## 改善箇所説明図

### 基準不適合発生箇所

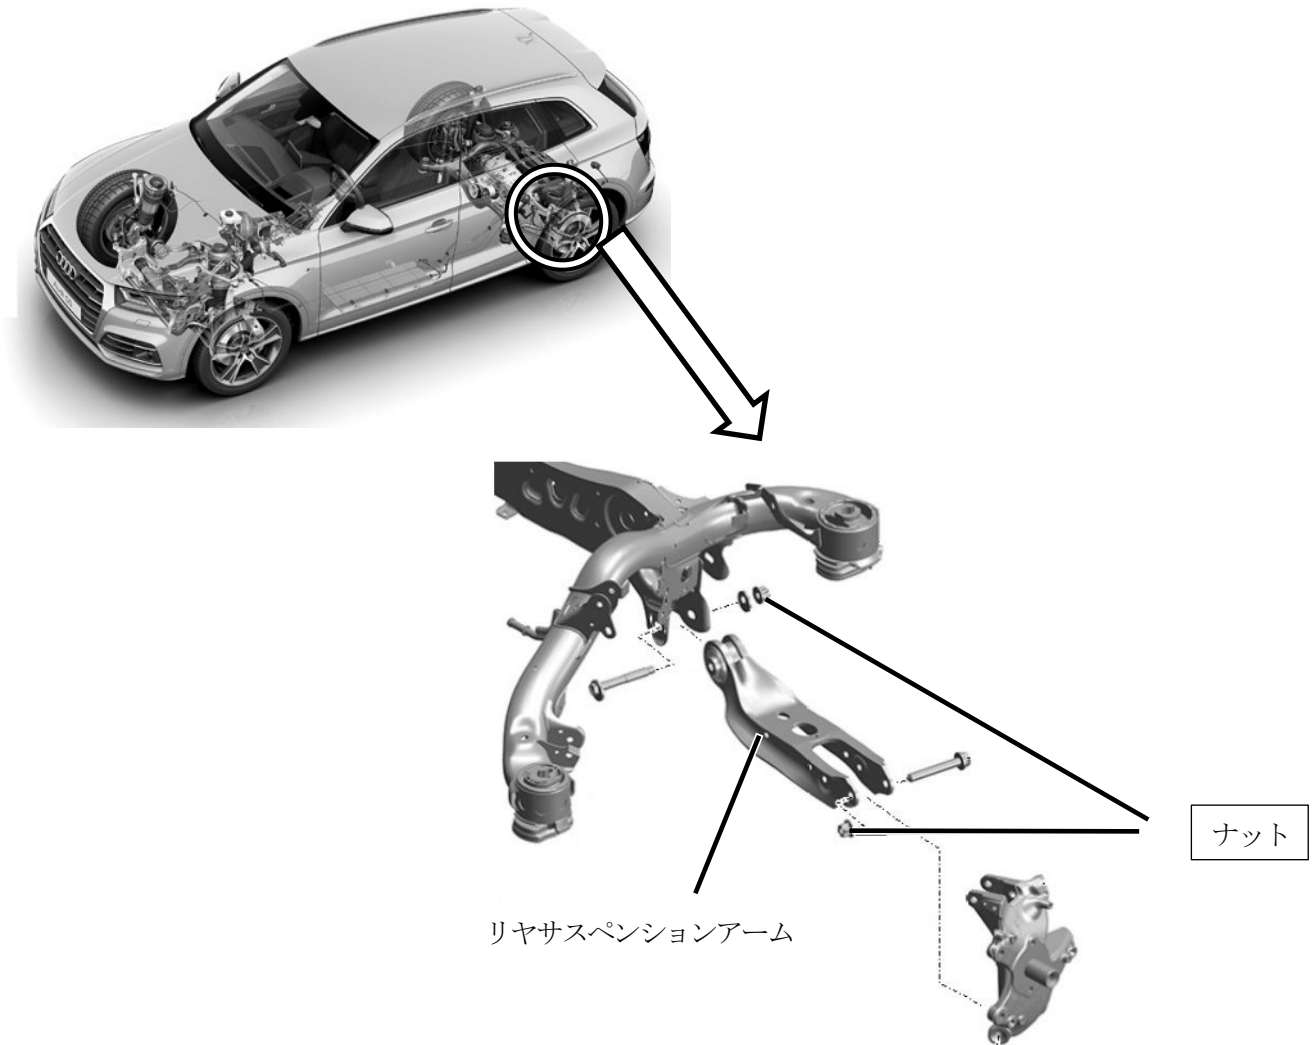
緩衝装置において、リヤサスペンションアームを固定するナットの材料が不適切なため、早期に腐食割れが生じるものがある。そのため、アーム固定部のネジが緩むことでがたつき、異音が発生し、最悪の場合、ハンドル操作が正常に行えなくなるおそれがある。

全車両、該当するナットを良品に交換する。また、ボルト側ネジ部やアーム類に損傷が生じている場合は新品に交換する。

識別：「42L1」と記入したキャンペーンステッカーを車両に貼付する。
